Objet de la réunion :

Examen conjoint du dossier de révision allégée n°3

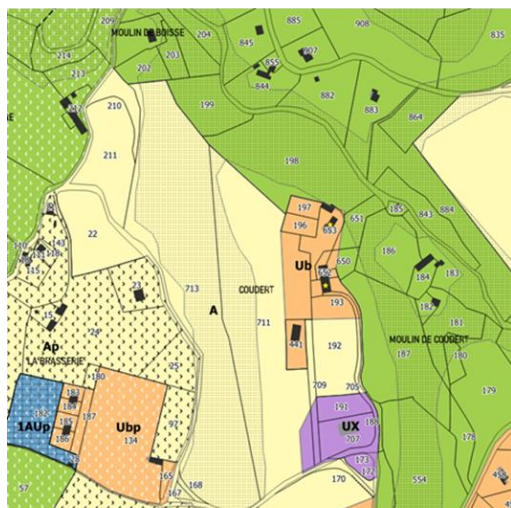
- *Il s'agira d'être vigilant au niveau de l'aire de stationnement qui peut potentiellement être une source de pollution, du fait de la proximité de la zone humide.*

- *L'emplacement du gîte PMR semble éloigné par rapport au bâtiment d'accueil et à l'aire de stationnement.*
- *Dans le cadre de la labellisation du PNRML en tant que Réserve Internationale de Ciel Etoilé, le territoire s'engage pour la réduction de la pollution lumineuse. Ainsi, il est préconisé la sobriété des éclairages extérieurs (adaptés aux usages, avec coupure nocturne d'au minimum 6h, avec une orientation du flux lumineux vers le sol et une température de couleur rouge/orangée soit autour de 2000-2200°K.*

- *L'impact sur l'environnement des constructions doivent se mesurer sur tout le cycle de vie du bâtiment, y compris son utilisation. Les écolodges pourraient être équipés de panneaux photovoltaïques pour être autonomes en électricité, de panneaux solaires thermiques, de dispositifs d'économie d'eau, ... Il s'agirait d'un moyen de sensibiliser la clientèle aux enjeux de transition écologique face au changement climatique.*

- *La surface agricole consommée dans ce dossier est limitée mais l'emplacement et la nature du projet contribue à une perte de vocation agricole sur une zone plus large, celle du hameau et ses abords.*
- CAUE : *une erreur s'est glissée dans le sens de lecture du profil altimétrique.*
- DDT : *dans son avis, elle indique que les rejets engendrés par le projet devront être gérés de manière optimale étant donné que le projet reste proche d'un environnement protégé et sensible (zone N2000 et ZNIEFF de type 2).*
- UDAP : *l'aspect architectural sera déterminé au moment du permis de construire ou en amont. Les éléments figurant dans la notice de la révision sont donnés uniquement à titre indicatif pour la bonne compréhension des enjeux. De ce point de vue, le contexte paysager est particulièrement bien documenté dans le document établi.*

Madame Savignac indique que le projet est porté par les enfants des propriétaires du gîte, qui sont entrepreneurs sur la commune (entreprise de maçonnerie). Il s'agit d'un projet sérieux, où les questions restant en suspens seront traitées au niveau du permis de construire. Il s'agit d'une offre touristique qui est peu développée sur le territoire, il y aurait donc une demande.

Le bureau d'études indique que des règles au sein du règlement de la zone 1AUI et A imposent le maintien de la perméabilité des sols dans les aménagements des espaces extérieurs (stationnement et espace non bâti).

Extrait APRES révision

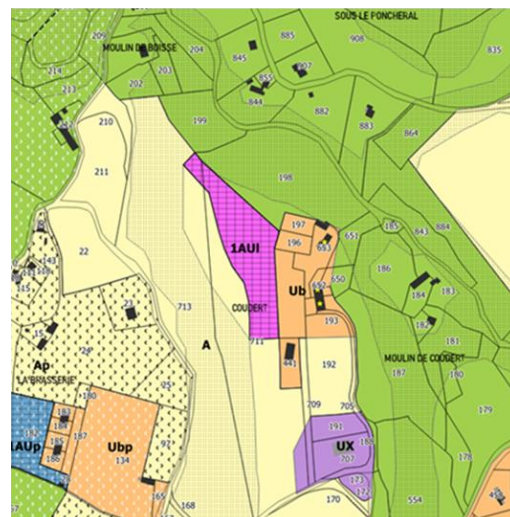
- Le fait de ne pas intégrer la zone dédiée à l'aire de stationnement dans la zone 1AUI interroge. Elle est également éloignée des écolodges. Cette aire de stationnement pourra être contenue dans le secteur ouvert à l'urbanisation tout en restant discret et intégré.
- La réduction de la protection de la zone humide appelle à la vigilance même si elle semble effectivement moins importante que dans la réalité. La délimitation initiale tenait compte de la fonction de continuité écologique de la zone humide, identifiée par l'EPTB Dordogne et repris dans l'atlas des continuités écologiques du SRADDET Nouvelle-Aquitaine. Les aménagements

projetés et les travaux prévus pour la création de l'aire de stationnement ne devront pas impacter le fonctionnement de ce milieu sensible.

- *DDT : Il conviendra de préserver la zone humide, ayant servi de support à la création du plan d'eau artificiel, au titre de l'article L.211-1 du code de l'environnement, même si sa surface semblerait moins étendue que celle identifiée dans le PLU et de maintenir la continuité hydraulique.*

Le bureau d'études indique que l'aire de stationnement sera de superficie réduite et n'a pas forcément l'obligation d'être intégrée à la zone 1AUI. La zone 1AUI a été limitée en superficie afin d'avoir un impact minimal sur les surfaces ouvertes à l'urbanisation sur Treignac.

Concernant la zone humide, la réduction de la protection permet de coller au mieux à la réalité de cet espace sensible. Elle est tout de même maintenue afin de bien encadrer l'implantation du projet.
